SERVICE INFO – INA 0085

Ulike venderuller på spennenhetsmontering 534 0243 10 i bensin- og dieselmotorer

Produsent:	Mercedes-Benz
Modeller:	A 160 CDI (168.007) til VIN J568589 A 170 CDI (168.008) til VIN J568589
Motorkoder:	OM 668.940, OM 668.941
Artikkel nr.:	534 0243 10
OE-Nr.:	A166 200 09 70

Figur 1: Spennenhet 534 0243 10

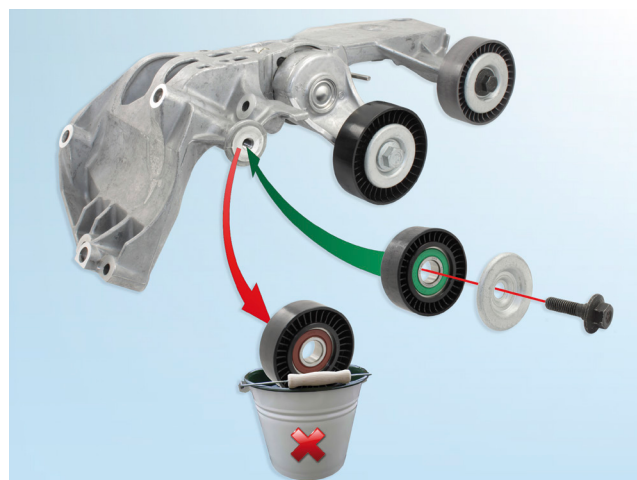
Spennenhetsmonteringen er installert som standard med venderuller som bare er egnet til bensinmotorer.

For å bruke spennenhetsmonteringen på dieselmotorene som er oppført ovenfor, må den venstre venderullen 532 0404 30 skiftes ut med venderullen 532 0406 30 (bilde 1).

Venderullen til dieselmotorer er ikke inkludert i spennenhetsmonteringen og må bestilles separat.

Sørg for at den riktige venderullen er installert i spennenhetsmonteringen før den monteres i kjøretøyet

Figur 2: Venderulle 532 0404 30 til kjøretøy med bensinmotor (venstre) og venderulle 532 0406 30 til kjøretøy med dieselmotor (høyre)

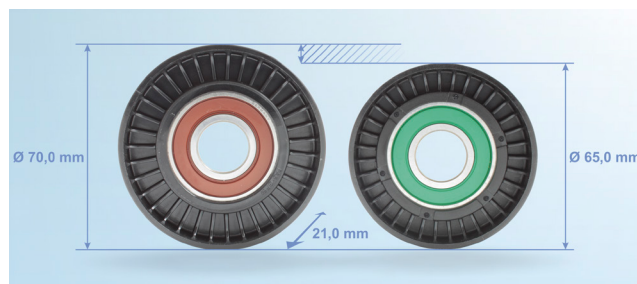
Venderulle 532 0406 30 til dieselmotorer har en mindre diameter enn venderulle 532 0404 30 (bilde 2).
